シリカガラスリボンヒーター 仕様・製品コード変更について

熱電対K先端溶接タイプ温度センサー 型式変更について

仕様変更点

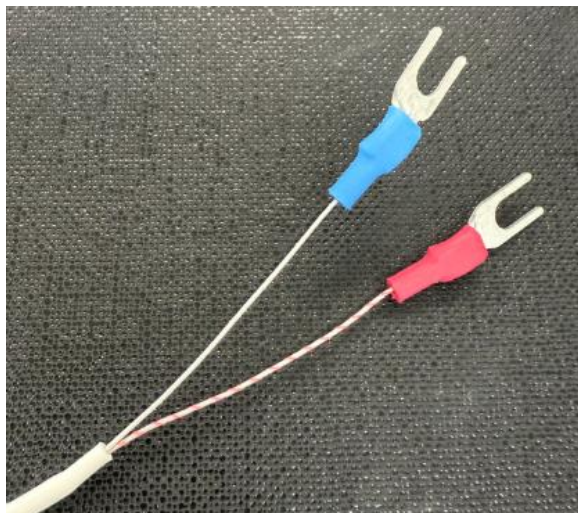
- ①採用しているシリカガラスクロスが変更。
- ②リード線ケーブルが変更。
- ③丸端子カバーの収縮チューブがシリコン製から軟質塩化ビニル製に変更。

※シリカガラスクロス原材料の価格高騰に伴い、原材料入手先を変更いたしました。

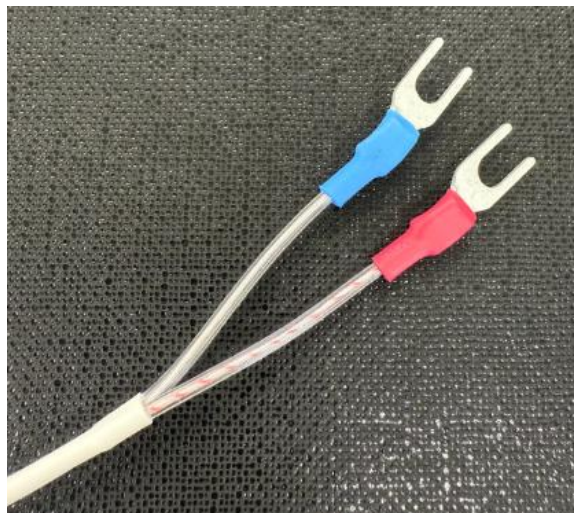
仕様変更に伴い、6シリーズの温度センサーが型式変更となります。
(外観上の変更のみで、性能上は従来品と変わりございません。)

対象製品（標準在庫品）につきましては、Y端子側の線に透明チューブをかけるように変更となります。
